IPC PUGLIA S.r.L.
IMPIANTO INTEGRATO AGRI-VOLTAICO
COLLEGATO ALLA RTN
POTENZA NOMINALE 47,83 MW

**Risposta alla Richiesta di Integrazioni della
Commissione Tecnica PNRR-PNIEC –
Ministero della Transizione Ecologica
e del Ministero della Cultura**

2748_4378_ON_INT_R01_Rev0_Integrazioni MITE

Figura 1.1: Aree di cantiere (Fase di Cantierizzazione)

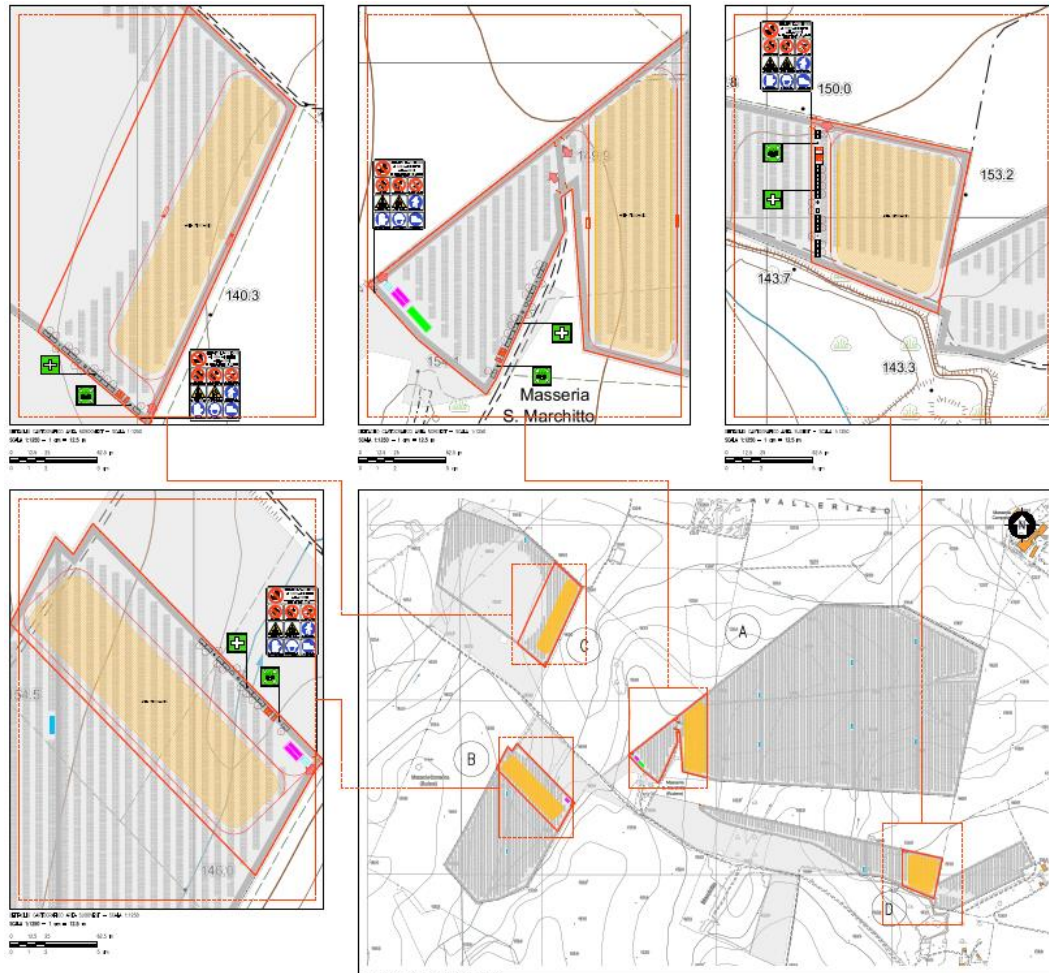
Richiesta: Fornire per ciascuna delle fasi di vita del Progetto (cantierizzazione, esercizio e dismissione) la descrizione delle aree occupate e la relativa planimetria.

Le aree occupate per la fase di cantierizzazione dell'impianto saranno interne alla recinzione dell'impianto stesso come riportato da stralcio cartografico di seguito riportato (Rif. 2748_4378_ON_PD_T09_Rev0_Planimetria-area-di-cantiere).

Figura 1.3: Cronoprogramma costruzione

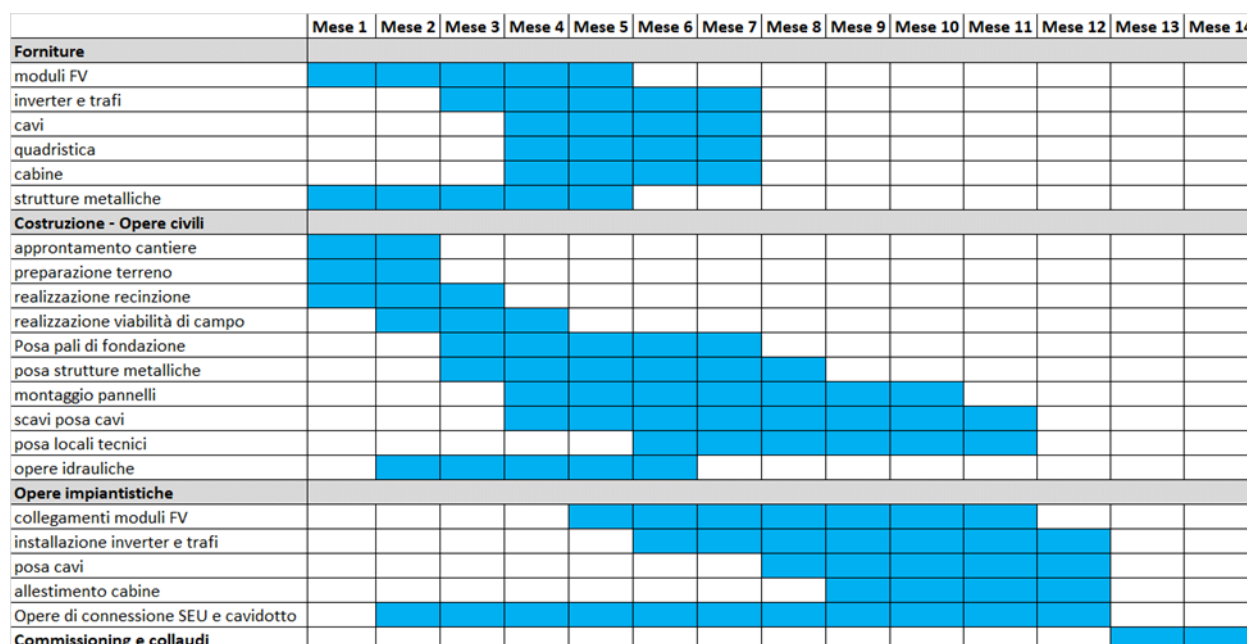
Richiesta: *Fornire la quantificazione del personale impiegato in fase di cantiere, suddiviso per tutti gli ambiti (impianto agrivoltaico e dorsali MT, impianto di utenza, impianto di rete) e per le seguenti attività: progettazione esecutiva ed analisi in campo; acquisti ed appalti; Project Management, Direzione lavori e supervisione; sicurezza; lavori civili; lavori meccanici; lavori elettrici; lavori agricoli*

Tali ricadute avranno una durata temporale correlata al cronoprogramma di realizzazione dell'intervento:

- Realizzazione impianto circa 14 mesi
- Realizzazione della linea di connessione in MT e AT circa 6 mesi

Figura 1.5: Corpi idrici sotterranei afferenti al Complesso Idrogeologico del Tavoliere – In rosso l’area oggetto di studio

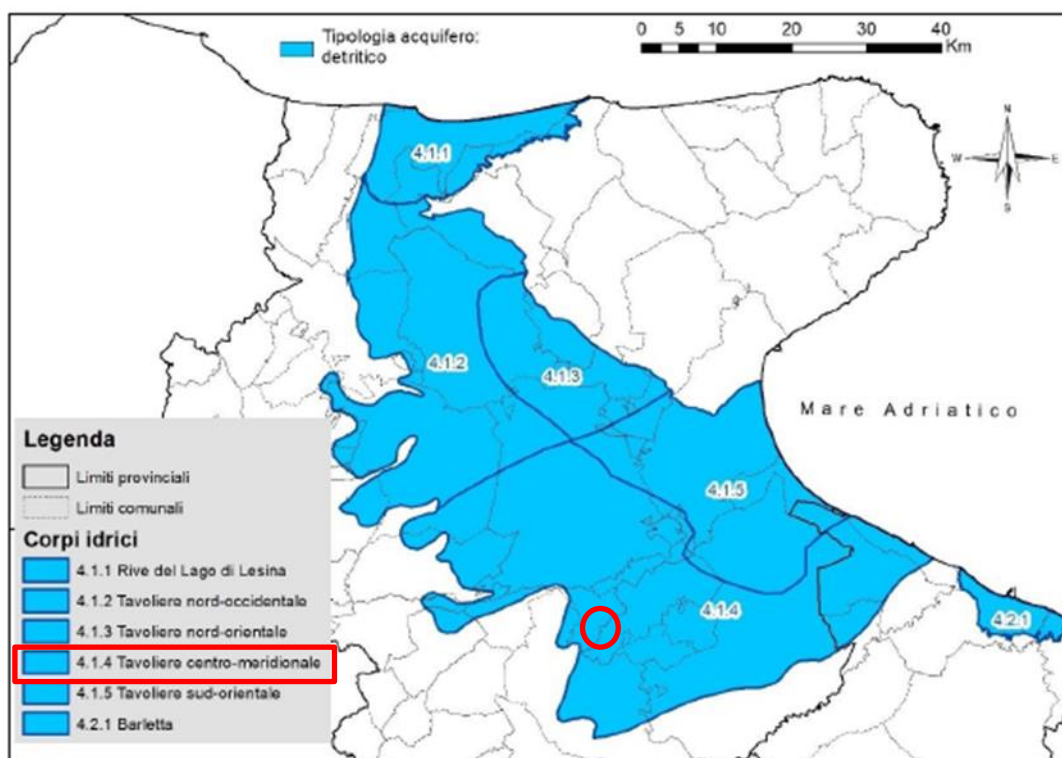
Richiesta: *Fornire la descrizione dei livelli di inquinamento nelle acque di falda e gli eventuali danni ambientali attualmente presenti nell'area.*

L'impianto in oggetto ricade all'interno del corpo idrico 4.1.4. "Tavoliere centro-meridionale".

Figura 1.14: Sesto di impianto della fascia di mitigazione perimetrale

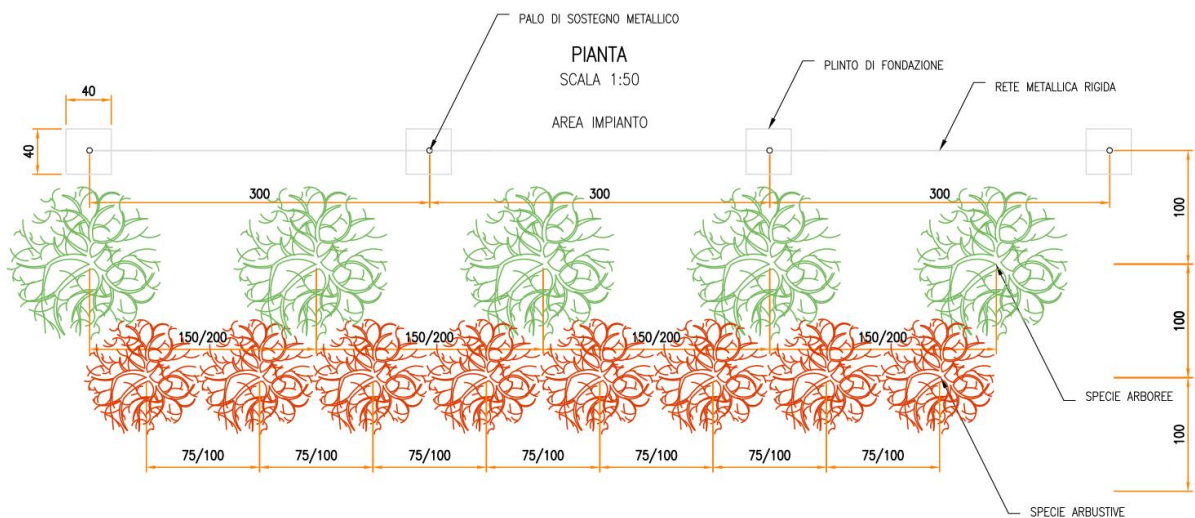
Richiesta: Specificare l'ampiezza della fascia perimetrale adibita a siepe che dovrà essere di almeno 3 metri

Come richiesto la fascia perimetrale composta delle specie arboree-arbustive sopra descritte avrà un'ampiezza pari a 3 metri. Si riporta di seguito lo schema.

Figura 1.16: Impianto in progetto (in rosso) e impianti fotovoltaici/eolici presenti nell'area oggetto di studio - Elaborazione Montana S.p.A.

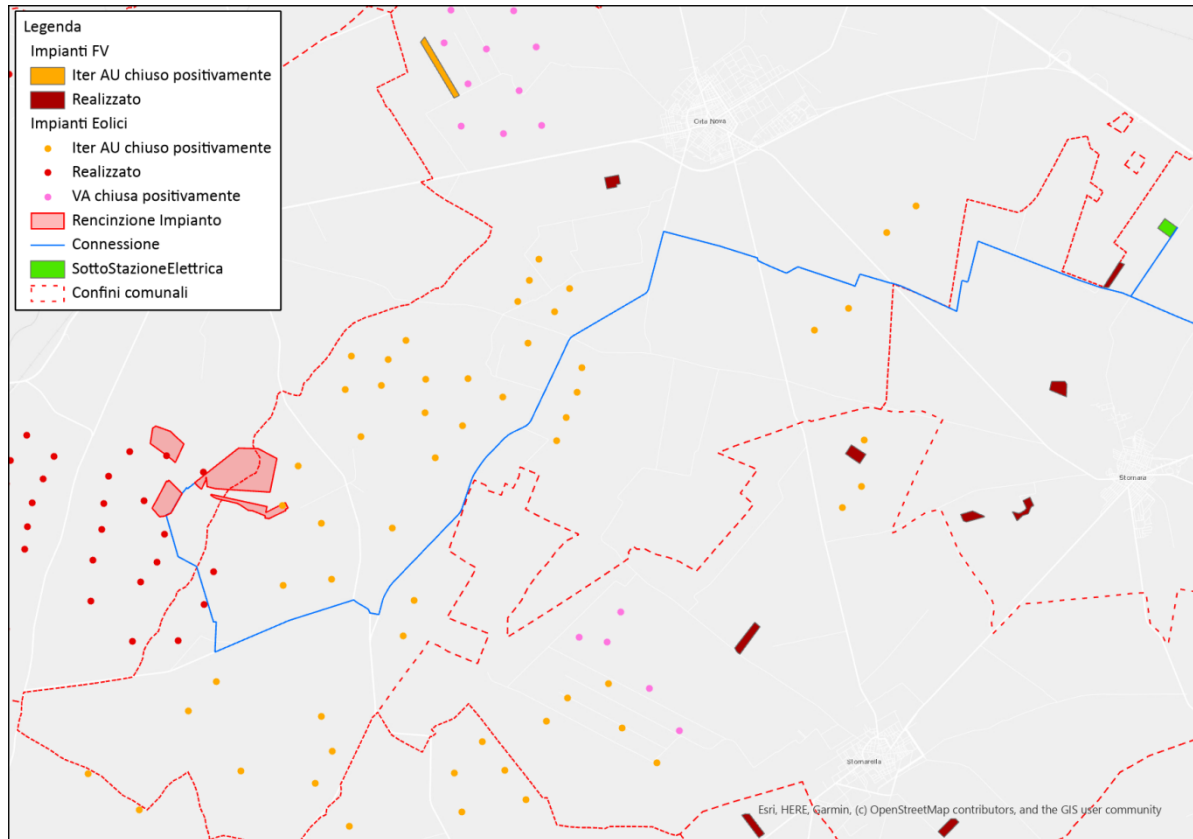
Richiesta: Fornire un documento aggiornato che descriva il possibile effetto cumulativo con altri progetti realizzati, progetti provvisti di titolo di compatibilità ambientale e progetti per i quali i lavori di realizzazione siano già iniziati (regione puglia – det. Dir. Servizio ecologia 6 giugno 2014).

La Figura 1.16 inquadra l'impianto fotovoltaico in progetto rispetto alle installazioni attualmente realizzate, cantierizzate e sottoposte a iter autorizzativo concluso positivamente in base a quanto riportato all'anagrafe FER georeferenziato disponibile sul SIT Puglia come richiesto dall'Atto Dirigenziale n. 162 del 6 giugno 2014.

Figura 1.18: Individuazione dei Potenziali Recettori all'interno dell'Area Buffer

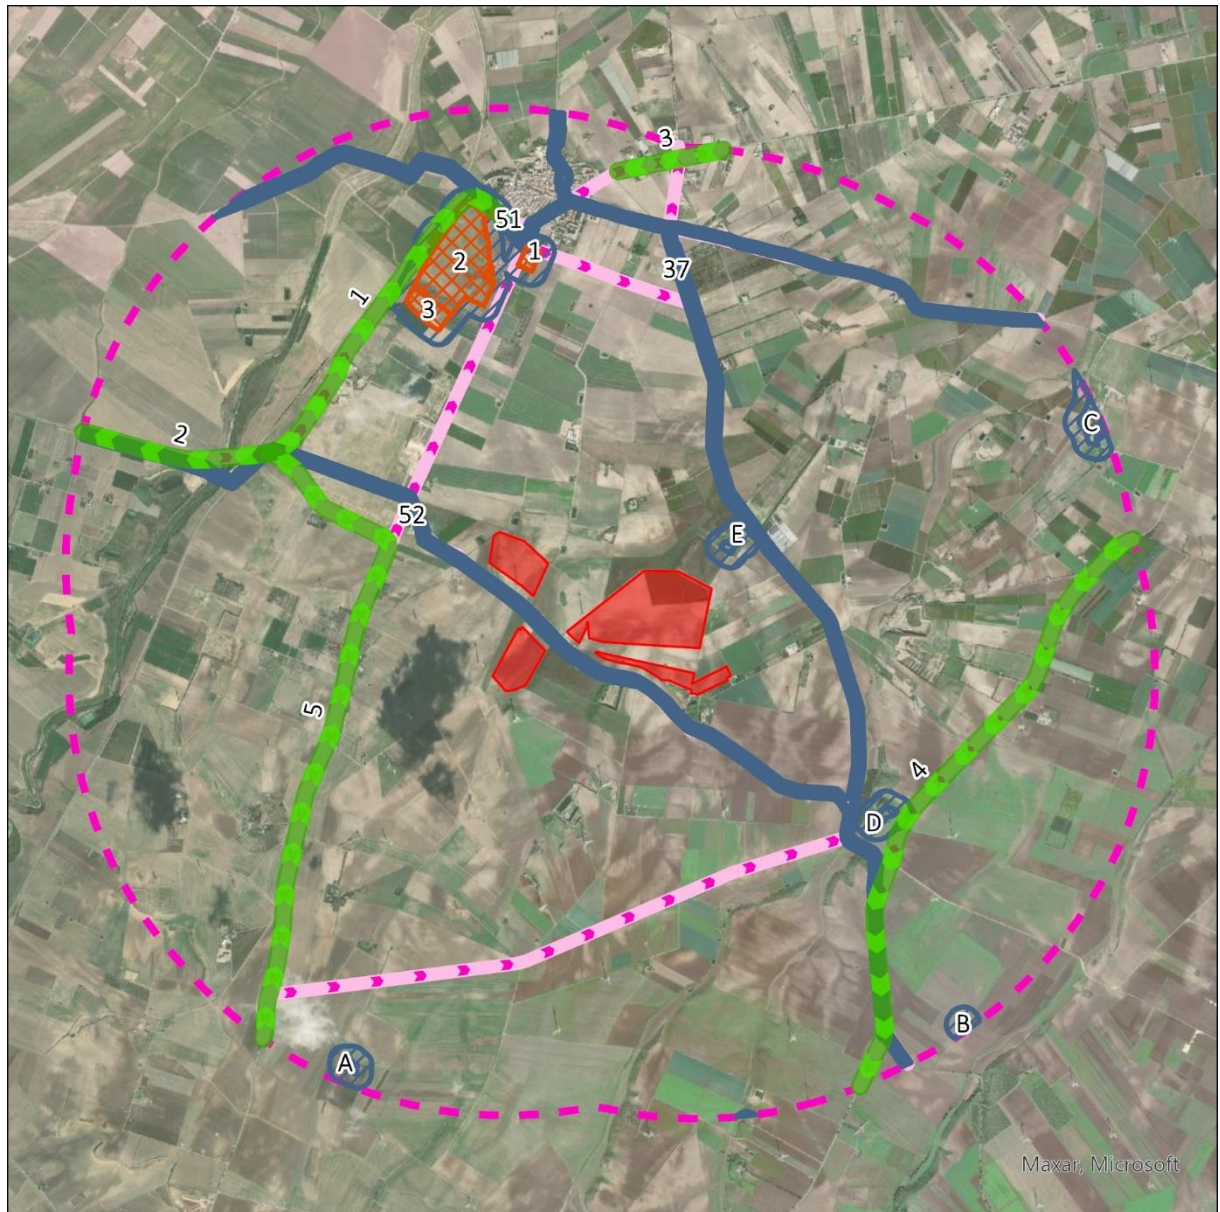
Richiesta: Integrare lo studio di intervisibilità con mappe specifiche che giustificano la scelta dei punti di vista selezionati per il “reportage fotografico e fotosimulazioni”.

I punti di vista del “Reportage Fotografico e Fotosimulazioni” sono stati selezionati partendo dall’individuazione di “Potenziali Recettori” all’interno dell’Area Buffer dell’impianto fotovoltaico. I recettori sono luoghi o percorsi che rappresentano elementi di particolare interesse paesaggistico e risultano quindi fruibili dalla popolazione.
